23. ECOLOGICA TARANTINA S.R.L.

Sito di Interesse Nazionale di Taranto
Esiti della Conferenza di Servizi Istruttoria del 13/12/2010

24. AMIU S.p.A.

25. AUTORITÀ PORTUALE DI TARANTO

Nel corso della Conferenza di Servizi i Rappresentanti della Direzione Generale hanno sinteticamente illustrato le sopra riportate risultanze istruttorie sul punto all'OdG.

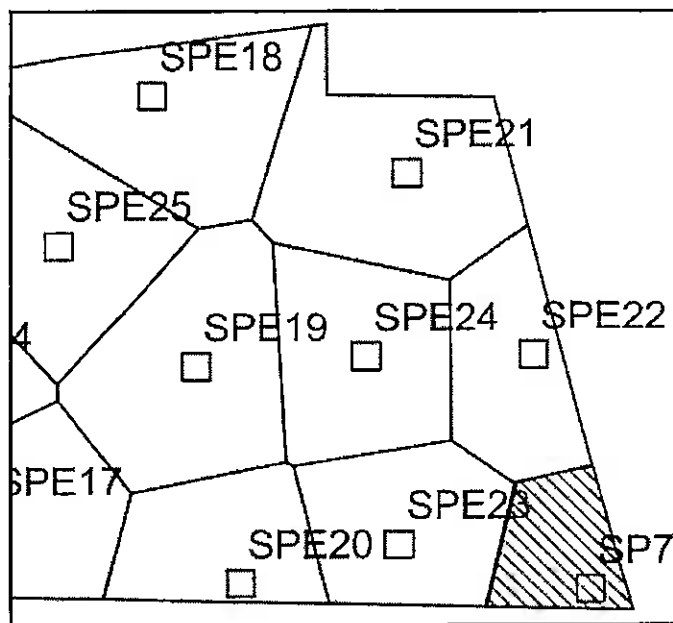
all'esecuzione di un monitoraggio delle acque di falda, le cui modalità dovranno essere concordate con gli Enti di controllo.

FR

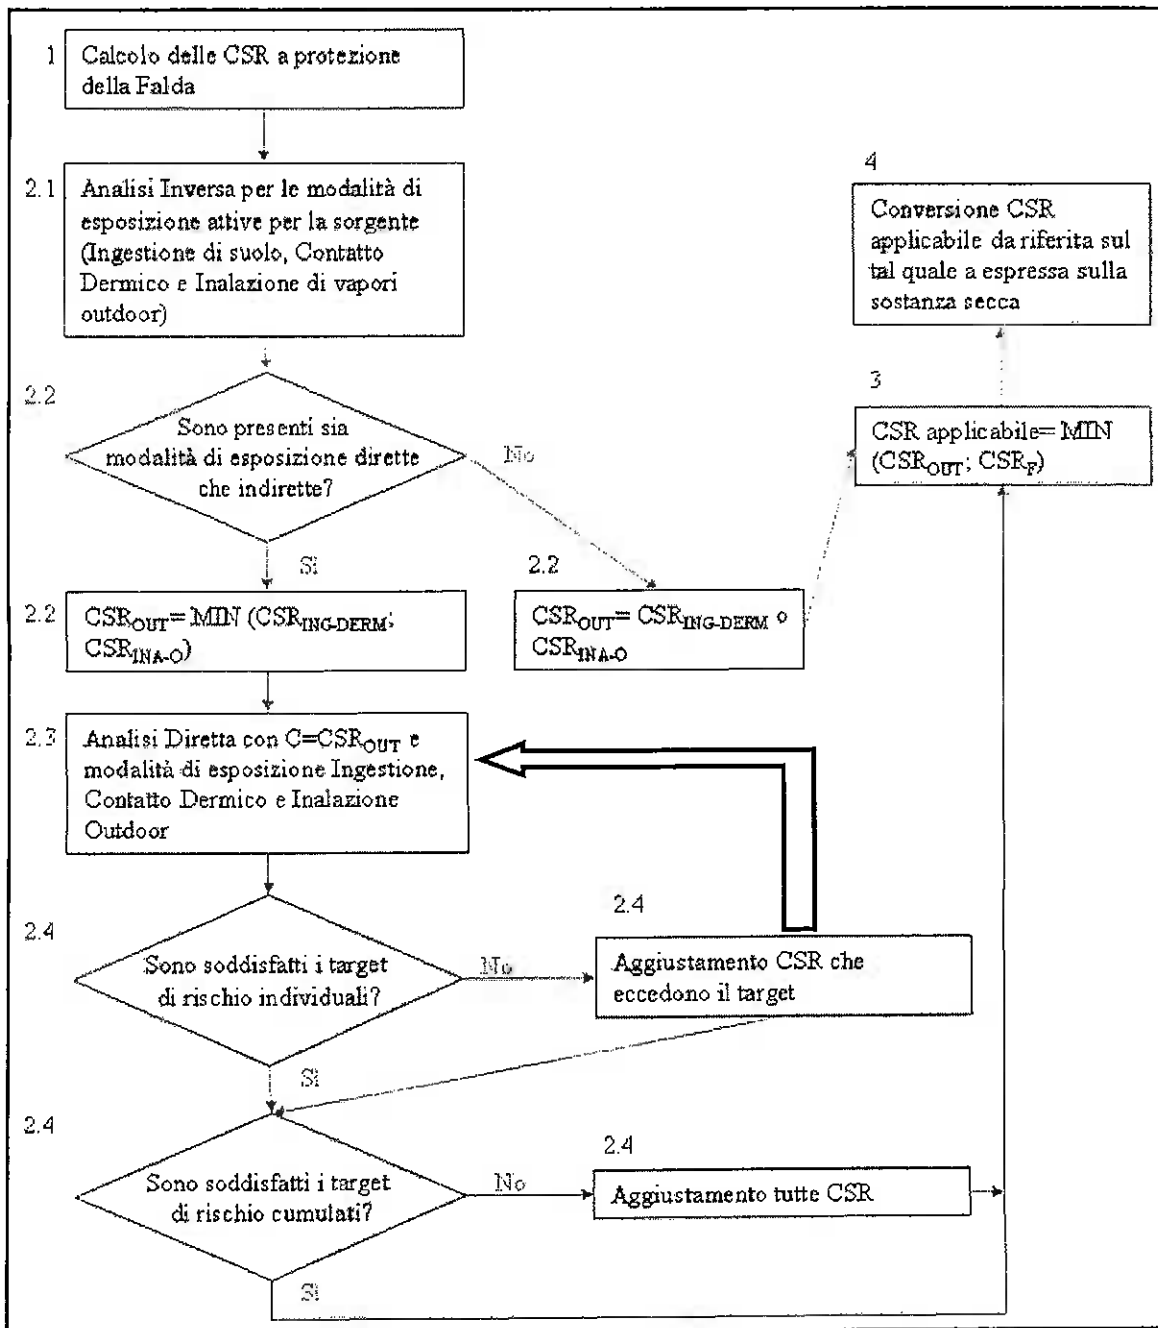
Durante la Conferenza di Servizi è stata riscontrata l'assenza dei rappresentanti della Ecologica Tarantina S.r.l. ai quali verranno notificati tali esiti.

- di Taranto, onde consentire le attività di controllo dei campionamenti e delle analisi. Esso deve comprendere l'esecuzione di almeno il 10% di controanalisi di verifica;

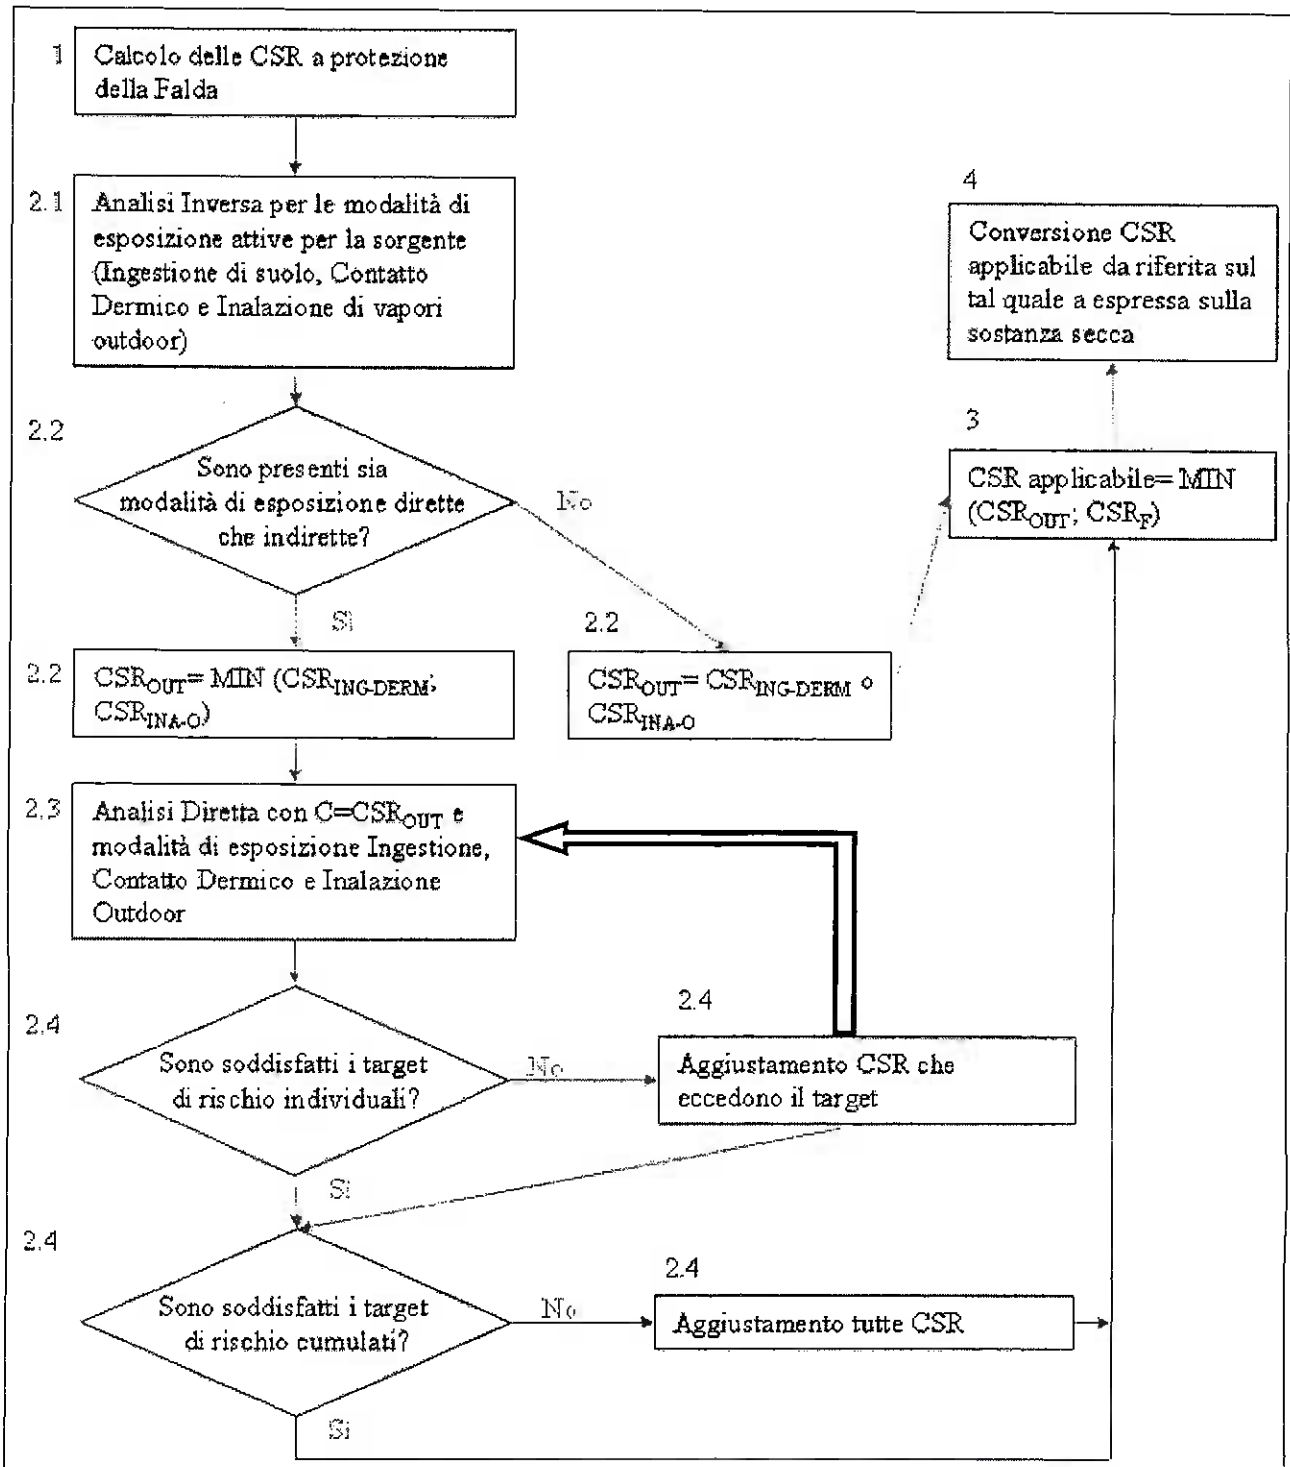
4. in merito alla caratterizzazione delle acque di falda, i piezometri dovranno essere approfonditi fino al primo livello impermeabile e comunque dovranno penetrare per i 2/3 nell'acquifero e rappresentare idoneamente la situazione monte-valle della falda. A tal fine il numero dei piezometri potrà essere adeguatamente incrementato;
